Gegenstand: Kurbelwelle Teile-Nr. 201.031.013.000 und 241.031.013.000

Betroffen: Motoren der Baureihe

L 2000
L 2400

Anlaß: Einführung einer neuen gewichtsoptimierten Kurbelwelle

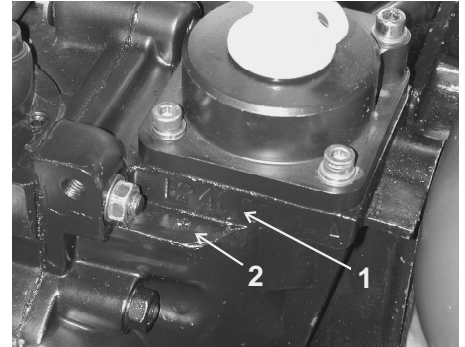
Ab dem 01.12.2005 werden alle reparierten und überholten Motore, in die die neue Kurbelwelle verbaut wurde, neben der Typbezeichnung (1) mit einem „Stern“ (★) (2) gekennzeichnet.

Die Gesamtmasse des Triebwerks verringert sich um 1,5 kg.

An Triebwerken ändert sich der Vorsichtsbereich (gelber Bogen am Drehzahlmesser) zu 2300 bis 2500 min^{-1} . Bisher lag er zwischen 2200 und 2400 min^{-1} . In diesem Bereich dürfen die Motoren nicht dauerhaft mit Volllast betrieben werden.
